OGGETTO: Esame progetto attività nn. 2-3-4 del D.M. 16.02.82
Stabilimento per l'imbottigliamento e deposito di GPL

OGGETTO: Adeguamento Deposito [redacted] sito in comune di Augusta, in Contrada Mendola, prospiciente la strada Provinciale Marcellino - Ogiastro - Mulinello - Bruccoli a circa 30 m. dalla S.S. 114 Catania - Siracusa e precisamente al Km. 132.

**DESCRIZIONE DEGLI INTERVENTI TECNICI PER L'ADEGUAMENTO DEL
DEPOSITO ALLE DISPOSIZIONI DEL D.M. 13 OTTOBRE 1994**

OGGETTO Deposito G.P.L. in Augusta C/da Mendola

Augusto
 IMPIANTO IMBOTTIGLIAMENTO GPL IN BOMBONE
 PIANIMETRIA PER L'AVVICINAMENTO
 E DISCARICAMENTO ATTREZZATURE

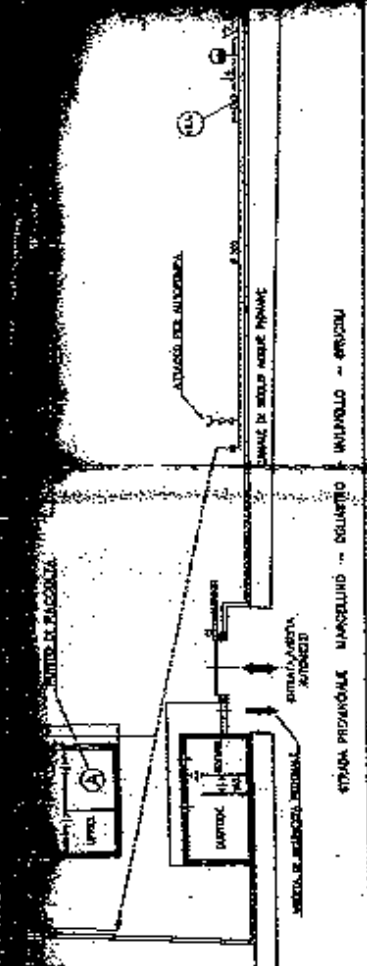
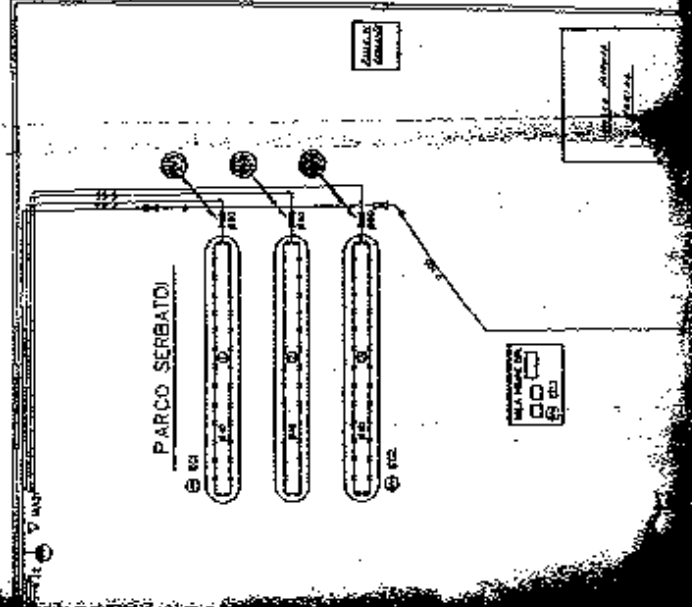
TITOLO	REFERIMENTO	TIPO DI OBBLIGO	SITUAZIONE ATTUALE	INTERVENTI CORRETTIVI
<p>Impianto di allarme e comunicazione</p>	<p>Punto II.10.1</p>	<p>I depositi in cui si effettua il carico di autoarmi o ferro esterne oppure l'imbozzigliamento, devono essere dotati di un sistema di allarme interno e di comunicazione costituito da sistemi tesi manuali di segnalazione di incendio che possono essere azionati in caso di necessità e da una o più sirene di allarme che possono essere avvertite da tutto il personale presente nel deposito.</p>	<p>Il deposito non è dotato di sistema di allarme interno e di comunicazione.</p>	<p>È stata prevista l'installazione di n° 3 pulsanti (uno c/o il punto di ingresso ed uno sulla ribalta) che attivano un segnale di allarme attraverso una sirena che verrà posizionata nell'area della ribalta in maniera che possa essere avvertita da tutto il personale presente nel deposito.</p>

VARIANTE PROGETTO
Prot 16/12/1995
prot 33/07/1996 Mod. 26/V.F.
Usere f... 14/12/96
CONDIZIONATO 52
